# Zienswijze

## op het ontwerp-bestemmingsplan Plesmanweg 1-6 en de ontwerp-omgevingsvergunning voor het bouwen van 3 appartementengebouwen met parkeergarages bij Plesmanweg 1-6 en het realiseren van een in- of uitrit (Plesmanduin)

**Afbeelding 9.1: routering verkeersgeneratie (bron: Goudappel B.V.)**

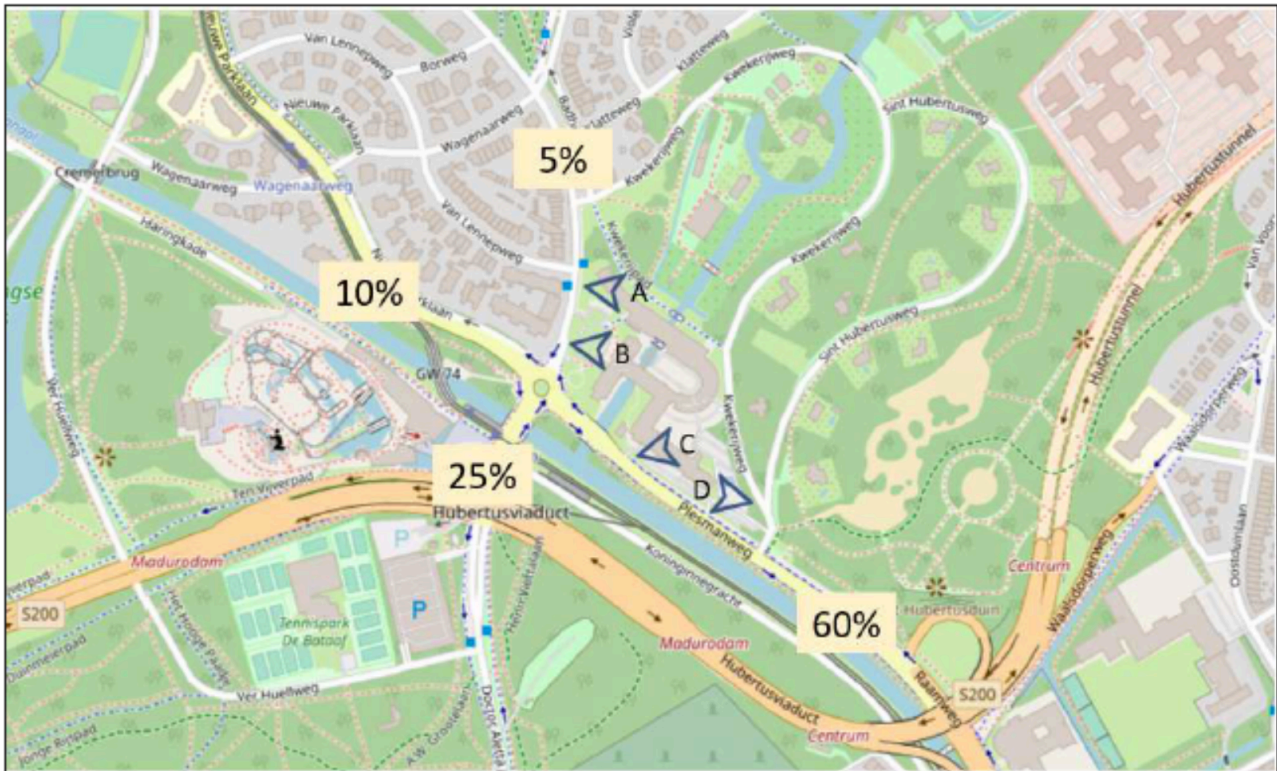
De uitrit vanaf parkeerplaatsen langs gebouw A (logies en horeca) komt uit op de Plesmanweg (aangeduid als uitrit C op afbeelding 9.1 in de toelichting bij het concept-bestemmingsplan). Het is verkeersonveilig als auto's bij die uitrit direct afbuigen richting Hubertusviaduct. Dat moet worden voorkomen door een verhoogde middenberm, zodat verkeer wordt geleid richting rotonde.

Ons inziens dient een besluit over adequate herstructurering van de Plesmanweg-Badhuisweg langs het Plesmanduin - in samenhang met de in-/uitritten A en B (zie afbeelding 9.1) en het verplaatsen van bushalte metabri - deel uit te maken van de omgevingsvergunning voor het realiseren van een in- of uitrit (Plesmanduin).

Ons inziens dient een besluit over adequate herstructurering van dit verkeerspunt deel uit te maken van de omgevingsvergunning voor het realiseren van een in- of uitrit (Plesmanduin).
